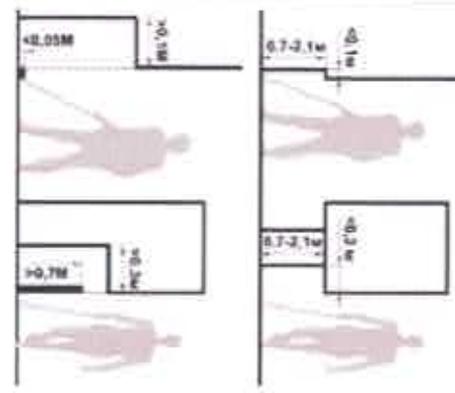
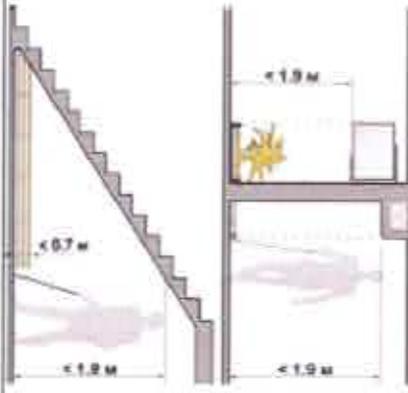
2.2.	Имеется ли хотя бы один доступный маршрут во все места общего пользования и обслуживания?	<input type="checkbox"/> Да <input checked="" type="checkbox"/> Нет Осмотр:		 <p>№ 20</p>	
2.3.	После входа в здание имеется доступная для МГН, в том числе инвалидов колясочником информация о схеме движения инвалидов по зданию с указанием доступных мест общего пользования и обслуживания МГН.	<input type="checkbox"/> Да <input checked="" type="checkbox"/> Нет Осмотр:		<p>ОТСУТСТВУЕТ</p>	Разместить информацию о схеме движения инвалидов по зданию
2.4.	Доступный маршрут имеет ровную поверхность, обозначен знаками и имеет нескользящее покрытие.	<input type="checkbox"/> Да <input checked="" type="checkbox"/> Нет Осмотр:		 <p>№ 21</p>	Оборудовать пандусы на пути движения МГН (стелить, уменьшить порожки)

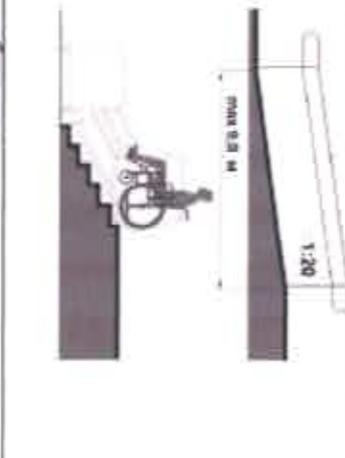
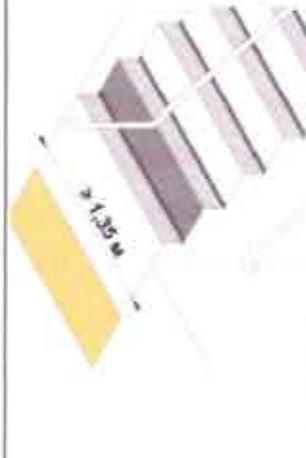
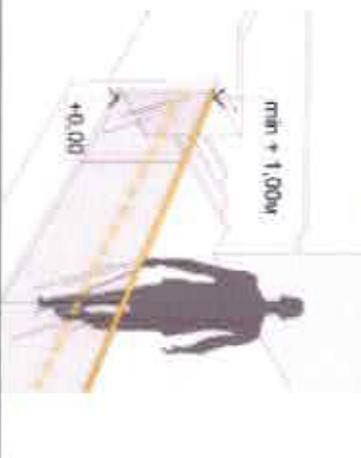
2.5.	<p>Ширина при движении кресла-коляски: в одном направлении - не менее 1,5м;</p> <p>при встречном движении – не менее 1,8 м.</p>	<p><input type="checkbox"/> Да</p> <p><input checked="" type="checkbox"/> Нет</p> <p>Измерение:</p>		 <p>№ 22</p>	
2.6.	<p>При движении по коридору инвалиду на кресле-коляске следует обеспечить минимальное пространство для поворота на 90° - равное - 1,2 х 1,2 м</p> <p>разворота на 180° - равное - диаметр 1,4 м.</p>	<p><input type="checkbox"/> Да</p> <p><input checked="" type="checkbox"/> Нет</p> <p>Измерение:</p>		 <p>№ 23</p>

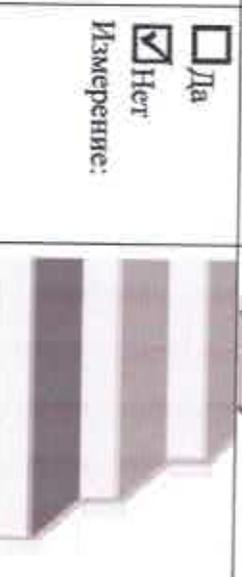
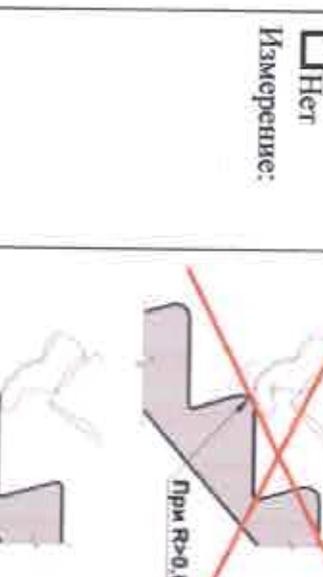
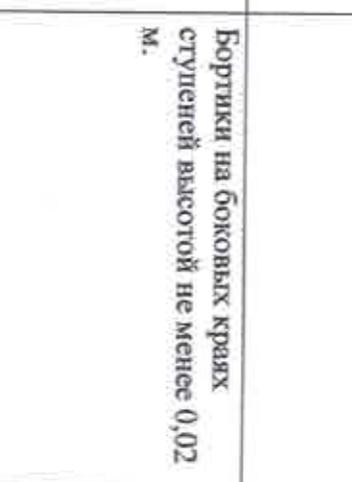
2.7.	Высота коридоров не менее 2,1 м.	<input checked="" type="checkbox"/> Да <input type="checkbox"/> Нет Измерение:			
2.8.	Ширина прохода в помещении с оборудованием и мебелью не менее 1,2 м	<input checked="" type="checkbox"/> Да <input type="checkbox"/> Нет Измерение:			
2.9.	Тактильные предупреждающие указатели и/или контрастно окрашенная поверхность на участках пола перед дверными проемами и входами на лестницы, перед поворотом путей движения на расстоянии 0,6 м. Зоны «возможной опасности» с учетом проекции движения дверного полотна должны быть обозначены. Рекомендуется предусматривать световые маячки, контрастной цвету окружающего пространства краской для разметки.	<input type="checkbox"/> Да <input checked="" type="checkbox"/> Нет Измерение:			Оборудовать предупреждающие указатели

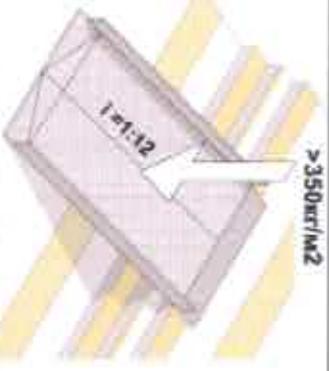
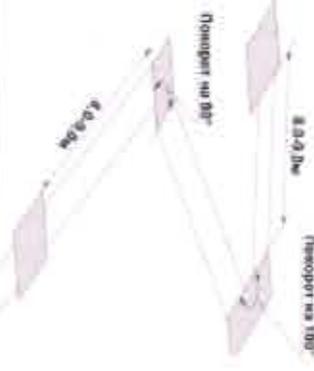
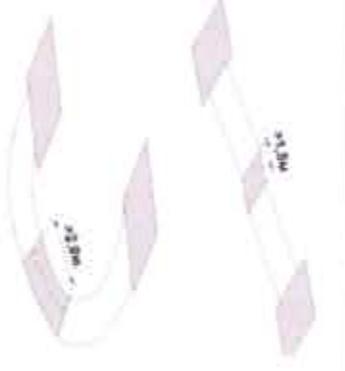
2.10.	<p>Ширина дверных проемов в стене, а также выходов из помещений и из коридоров на лестничную клетку должна быть не менее 0,9 м.</p>	<p><input checked="" type="checkbox"/> Да <input type="checkbox"/> Нет</p> <p>Измерение:</p>		
2.11.	<p>Высота порогов или перепадов высот не должен превышать 0,014 м.</p>	<p><input type="checkbox"/> Да <input checked="" type="checkbox"/> Нет</p> <p>Измерение:</p>		<p>Уменьшить высоту порожка, или установить пандус</p>
2.12.	<p>Зона отдыха и ожидания для инвалидов на кресле-коляске или пользующегося костылями (тростью), а также его сопровождяющего через 25 – 30 м, и не менее одной.</p>	<p><input type="checkbox"/> Да <input checked="" type="checkbox"/> Нет</p> <p>Измерение:</p>		<p>№ 25</p> <p>ОТСУТСТВУЕТ ОБОРУДОВАННАЯ ЗОНА ОТДЫХА</p>

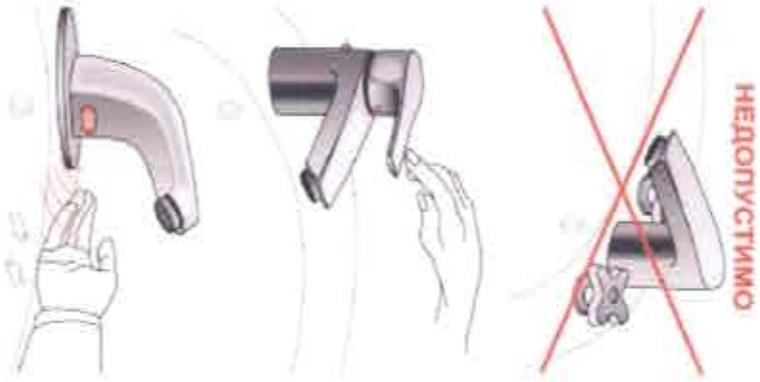
3.2.	<p>В общем количестве кабин убоорных общественных и производственных зданий доли доступных для МПН кабин должна составлять 7%, но не менее.</p>	<p><input type="checkbox"/> Да <input checked="" type="checkbox"/> Нет</p> <p>Осмотр:</p>		<p>НЕТ ВОЗМОЖНОСТИ СДЕЛАТЬ 7% ОТ ОБЩЕГО КОЛИЧЕСТВА КАБИН</p>
